**Unipiha tee 22d kinnistu
projekteerimistingimuste eelnõu
kooskõlastamine märkustega**

Olete esitanud meile kooskõlastamiseks Tartu maakonna Kambja valla Reola küla Unipiha tee 22d kinnistu projekteerimistingimuste eelnõu (menetlus nr 456145, EHR kood nr 121431011).

2. Riigitee nr 22133 km 1,7 ristumiskoha ehitamise nõuded

1. Unipiha tee 22d

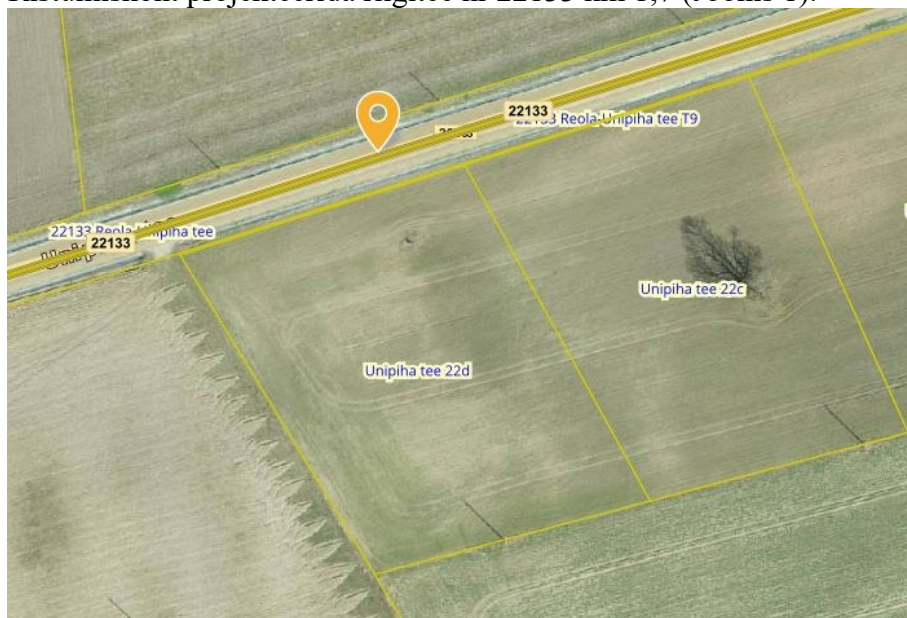
4. Projektis kasutada riikliku teeregistri (<http://teeregister.riik.ee>) põhiseid teede numbreid ja nimetusi.
5. Unipiha tee 22d kinnistule puudub juurdepääs, vastavalt lisatud asendiskeemile (Lisa 1) soovitakse juurdepääs kinnistule kavandada riigitee ca km 1,7.
Juurdepääs kavandada riigitee km 1,7 projekteeritavalt ristumiskohalt vastavalt meie nõuetele (Lisa 2).
Nõuetele vastav ristumiskoht peab olema välja ehitatud ja meile üle antud enne Unipiha tee 22d kinnistutele kavandatavate mistahes ehitusloakohustuslike hoonete või rajatiste ehitamise alustamist (ehitamise alustamise teatise või ehitusteatise esitamist pädevale isikule).

Joonis 1. Riigitee nr 22133 km 1,7, väljavõte Maa-ameti geoportaalist

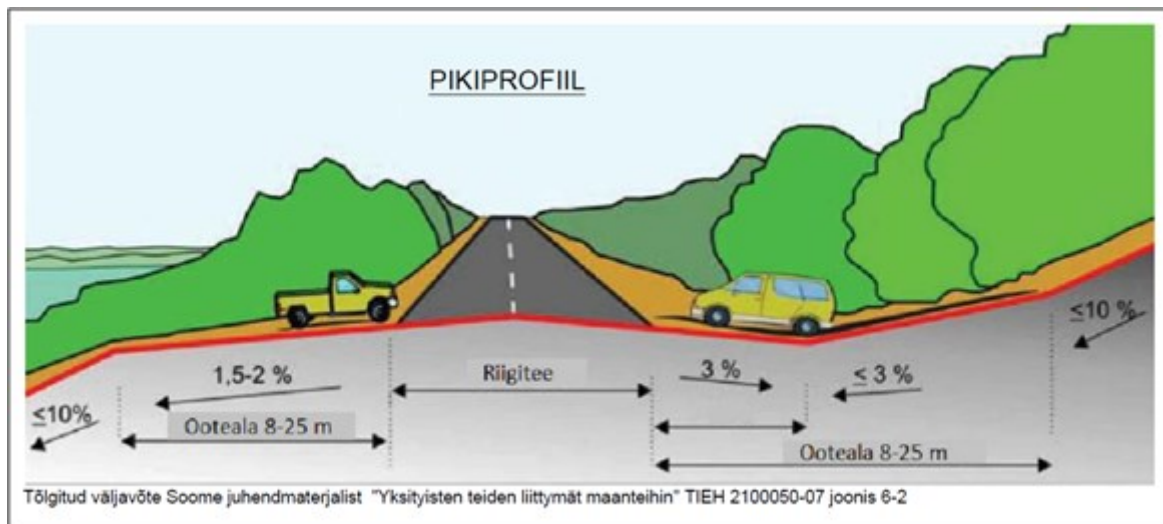
1. Ristumiskoht projekteerida riigitee nr 22133 km 1,7 (Joonis 1).
